Délibération du Conseil municipal n° 115/2024

Conclusion d'un protocole d'accord avec la copropriété Thermotel à Uriage

Rapport d'Expertise

Le litige porte sur une modification des abords de la copropriété après des travaux de requalifications de l'espace public réalisées par la commune, et dont la nouvelle configuration a provoqué l'apparition d'une marche abrupte, selon les Demandeurs, entraînant diverses nuisances.

ANNEXE A3

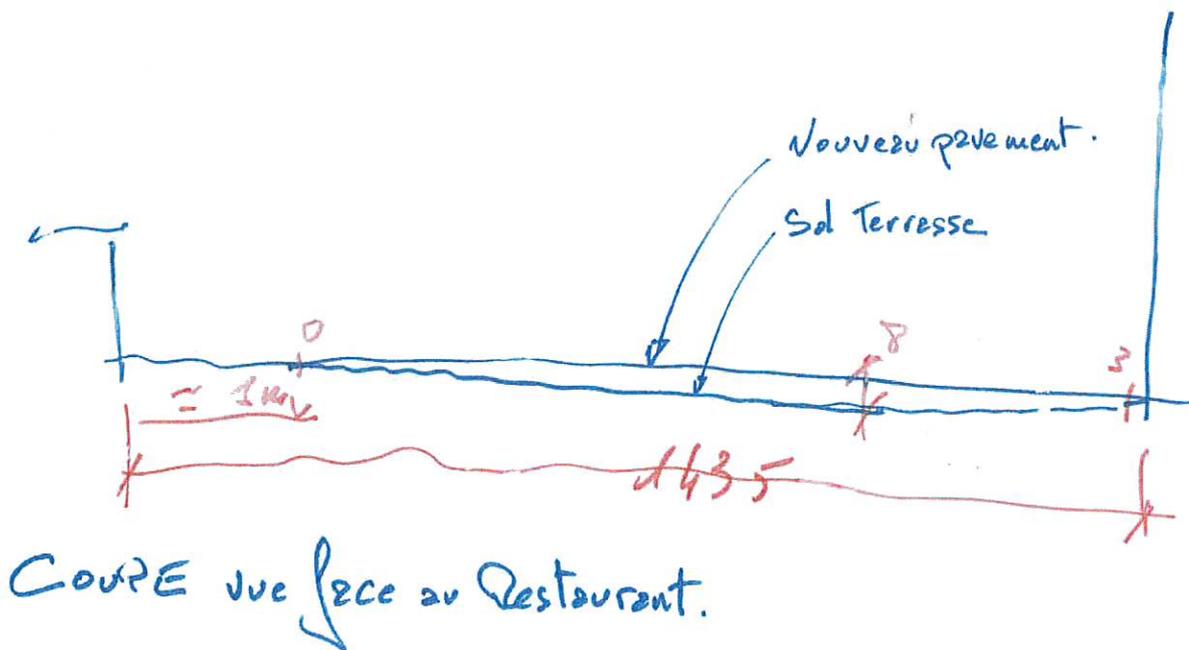
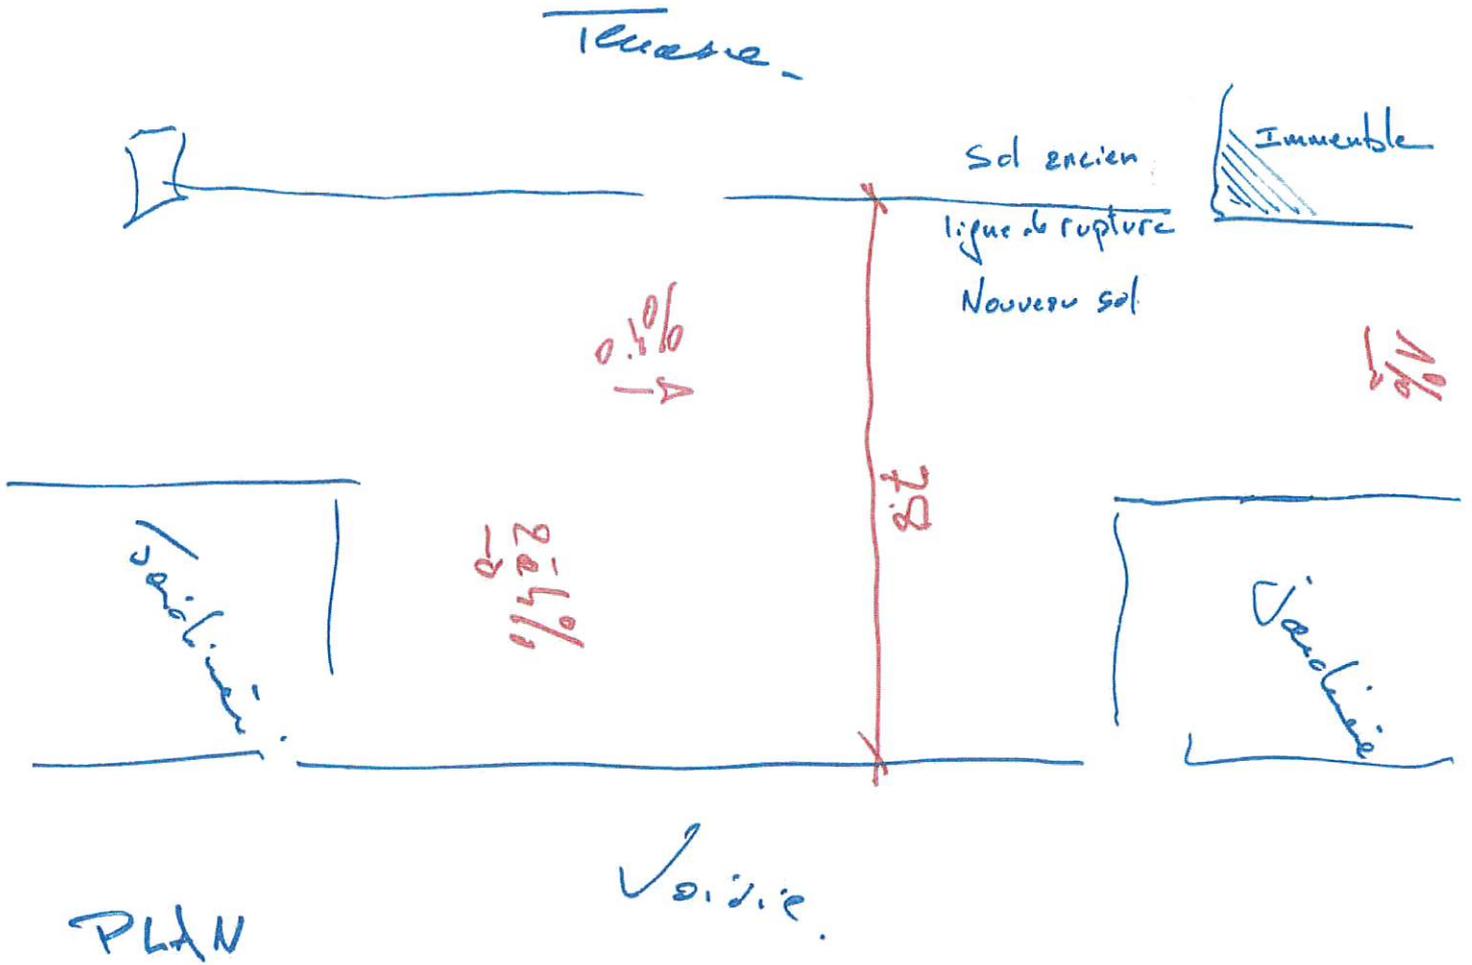
Le nouveau sol semble avoir été réalisé de manière plane, tirant un plan droit entre les 2 angles extrêmes de la terrasse. Ce plan est légèrement incliné selon le croquis en annexe, d'environ 0,4% le long des façades, et entre 2 à 4% perpendiculairement aux façades).

Proposition de réparation de la rupture de sol - 08/08/2022 sur base Plan de Recollement de COLAS du 21/01/2020

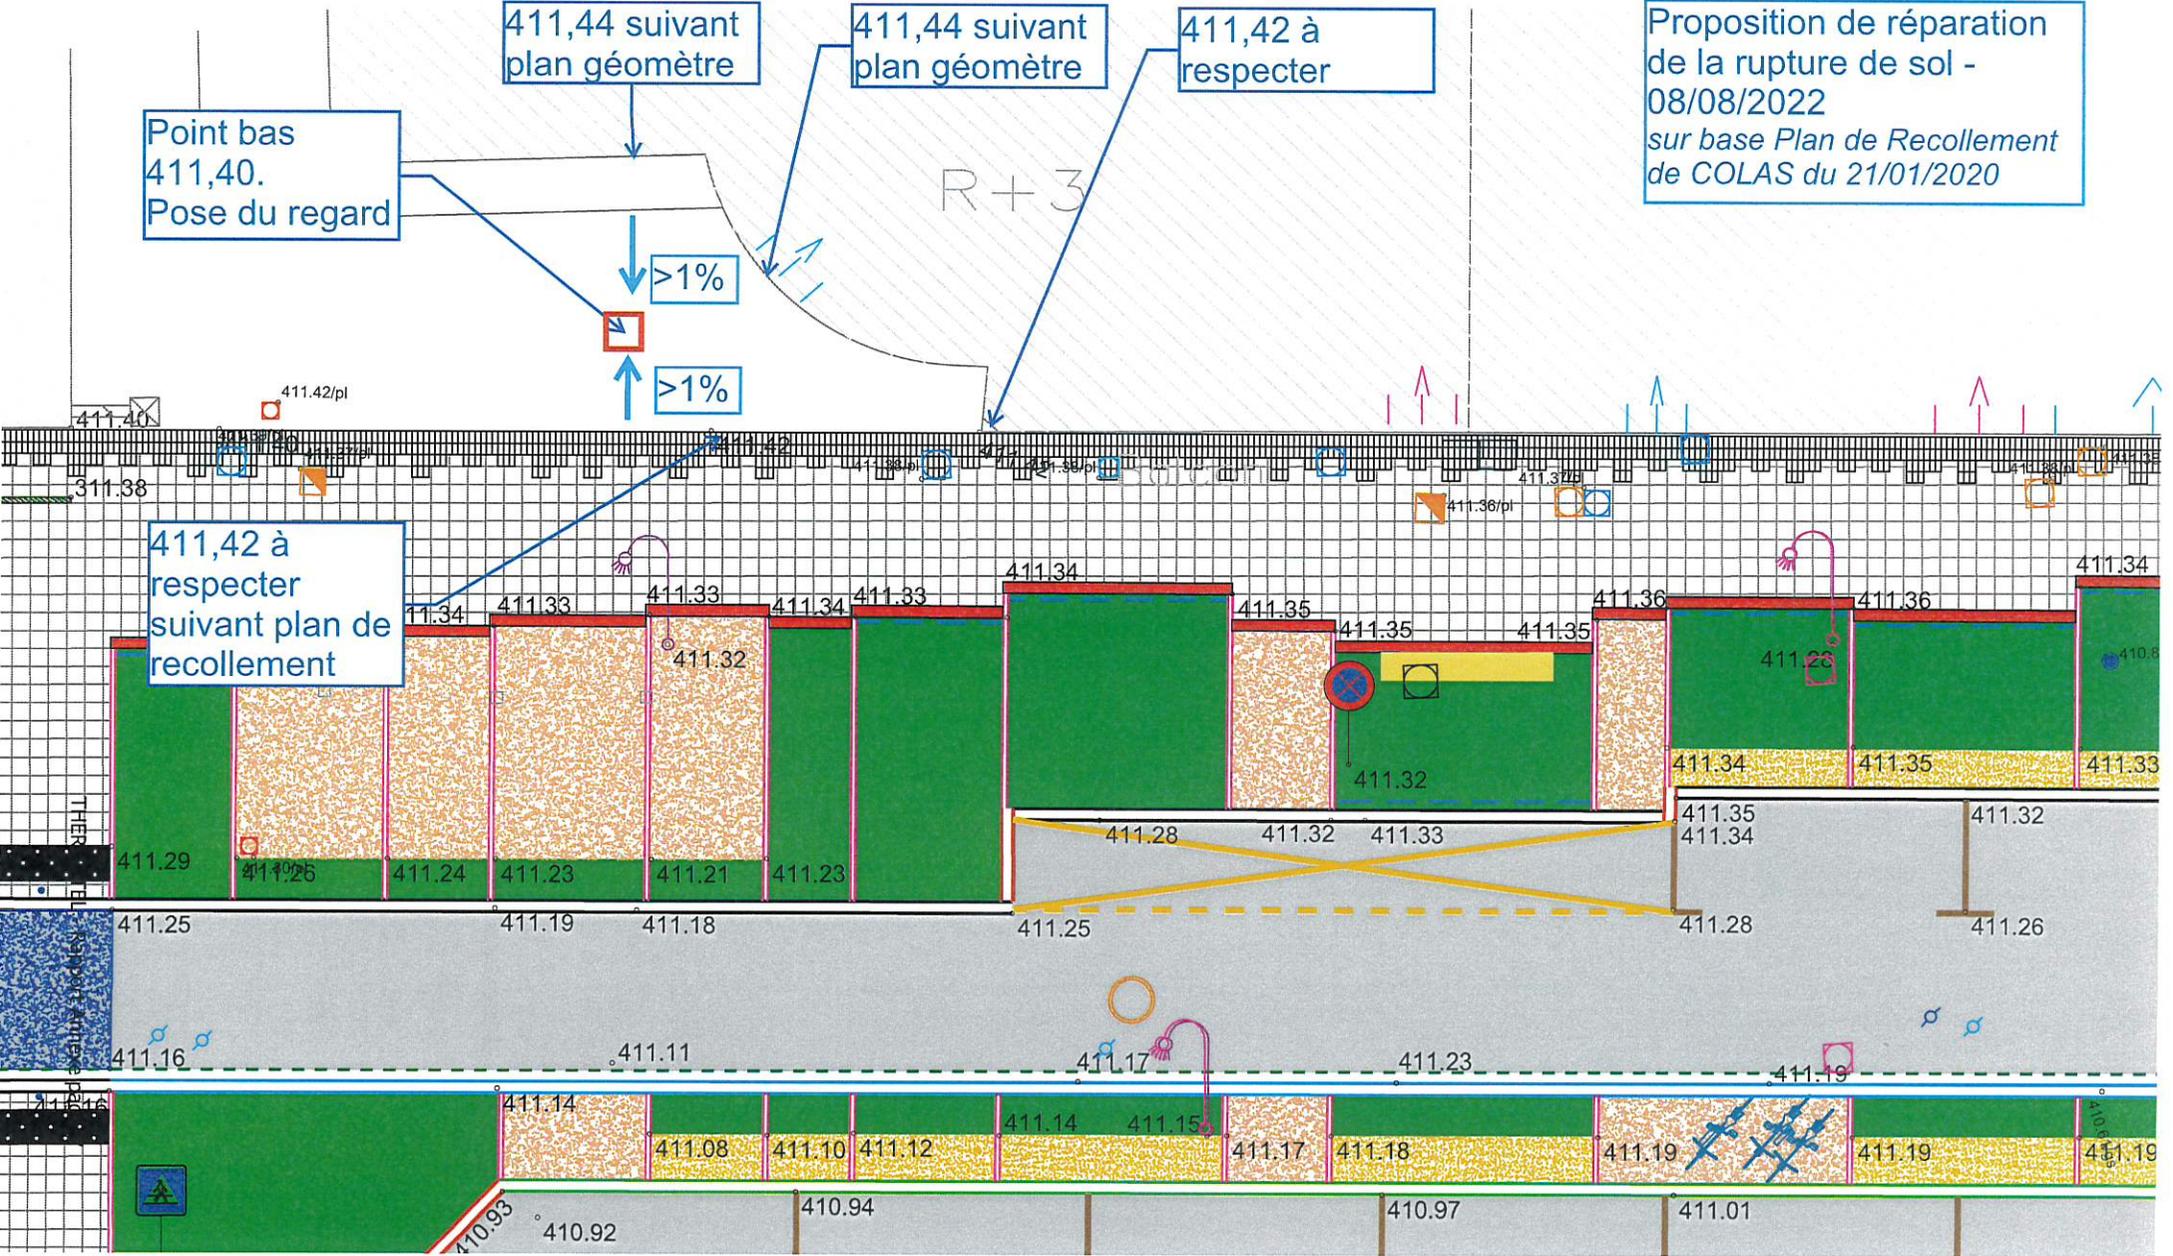
- Il s'agit de ne pas modifier les sols neufs, qui impliqueraient des travaux lourds et coûteux, et des reprises peu esthétiques. Le principe sera donc de reprendre les niveaux de la terrasse existante.
- Le principe est de faire les modifications sans aggravation de la situation avant travaux, mais sans recherche d'embellissement non plus. Si les Demandeurs souhaitent profiter des travaux pour modifier les sols, tout coût supplémentaire sera à leur charge (matériau différent, type de mise en œuvre plus complexe,...). Les pavés béton actuels seront donc réutilisés, avec pose sur lit de sable.

Suivant plan de principe en annexe A4.

Ce plan est une aide au chiffrage. Une étude par un BE permettra de valider ces points, de les préciser, et éventuellement d'optimiser ou améliorer la solution.

Etude de l'adaptation possible sur la terrasse avant travaux - 08/08/2022 sur base Plan de Recollement de COLAS du 21/01/2020

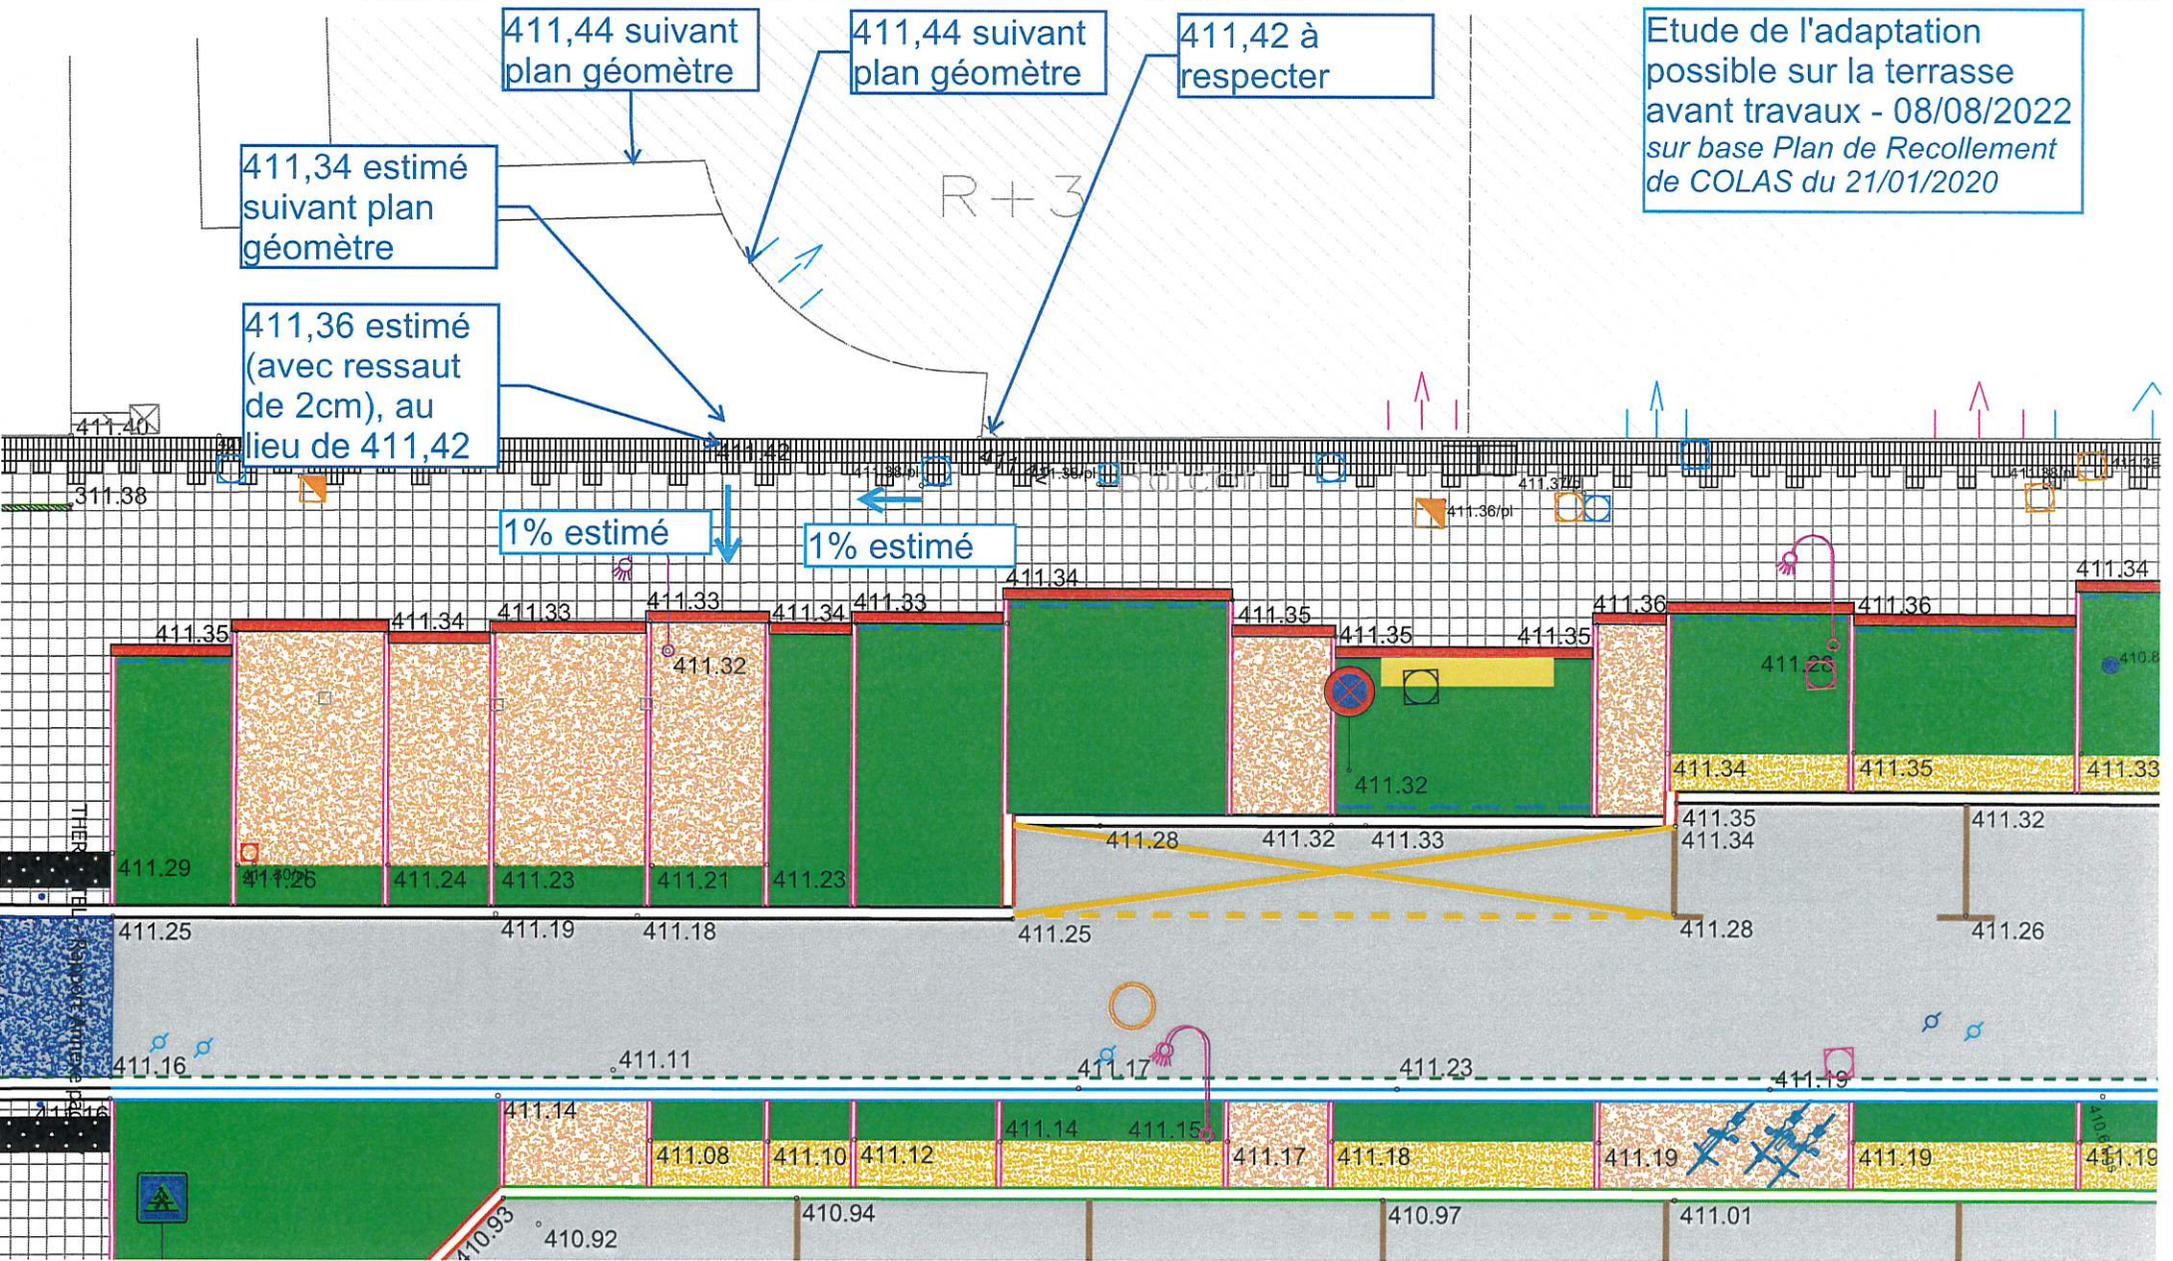
Par ailleurs, l'étude du plan de recollement de COLAS montre des pentes relativement faibles sur les parties neuves. En l'occurrence, un abaissement du nouveau sol au niveau de la terrasse existante était tout à fait envisageable sans aggraver les pentes. Cette adaptation était concevable avant le démarrage des travaux tout en conservant des pentes conformes et confortables (cf. annexe B2).

Avant les travaux

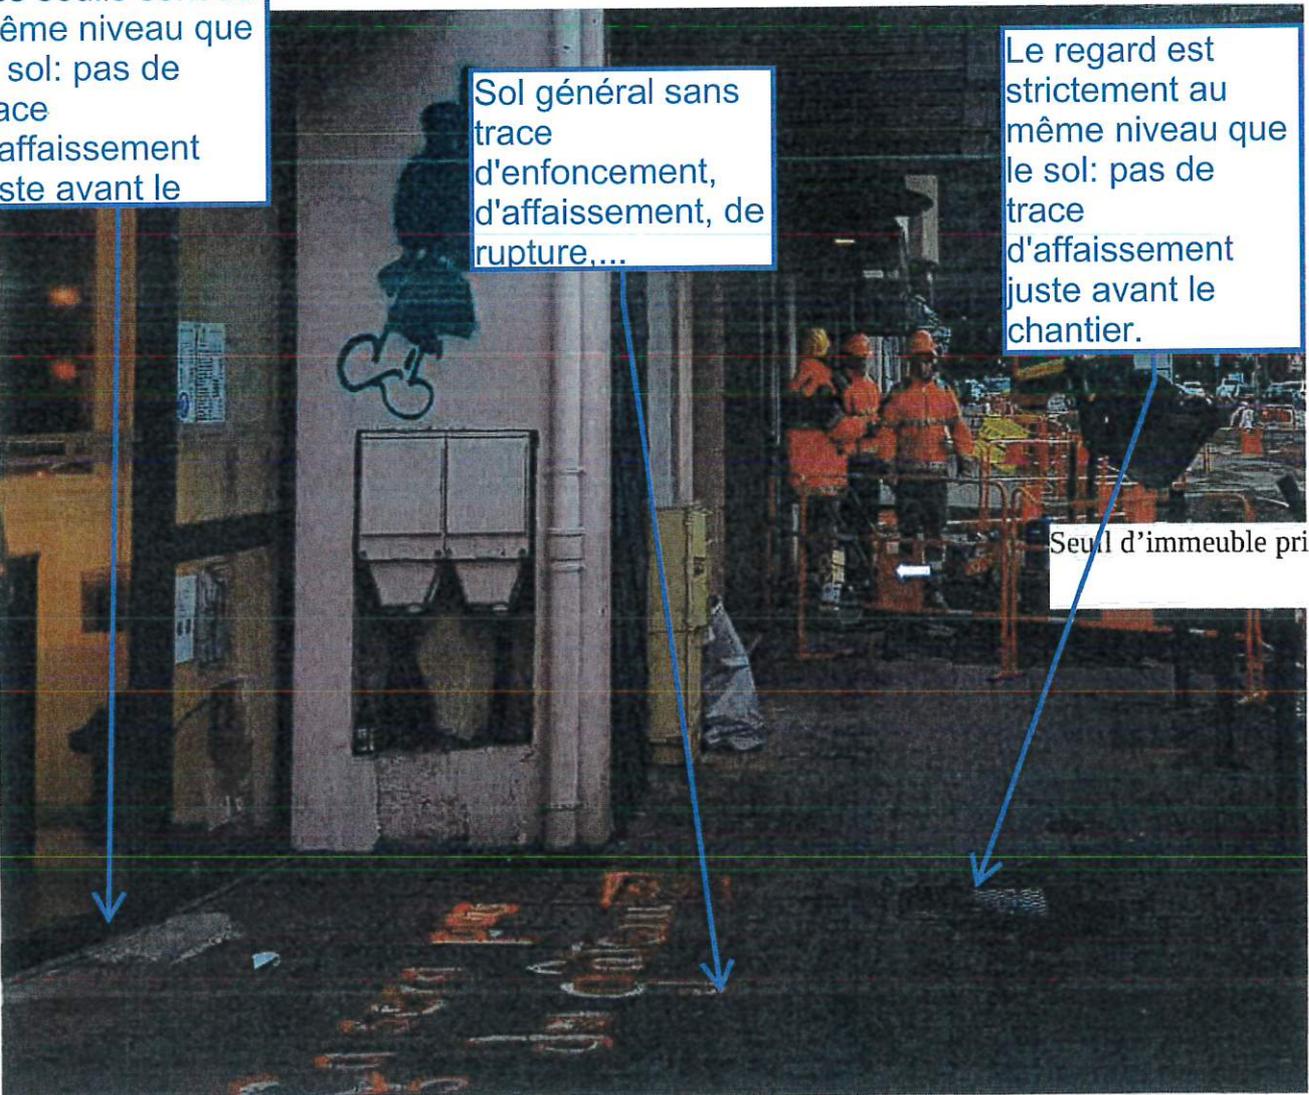
Les seuils sont au même niveau que le sol: pas de trace d'affaissement juste avant le

Sol général sans trace d'enfoncement, d'affaissement, de rupture...
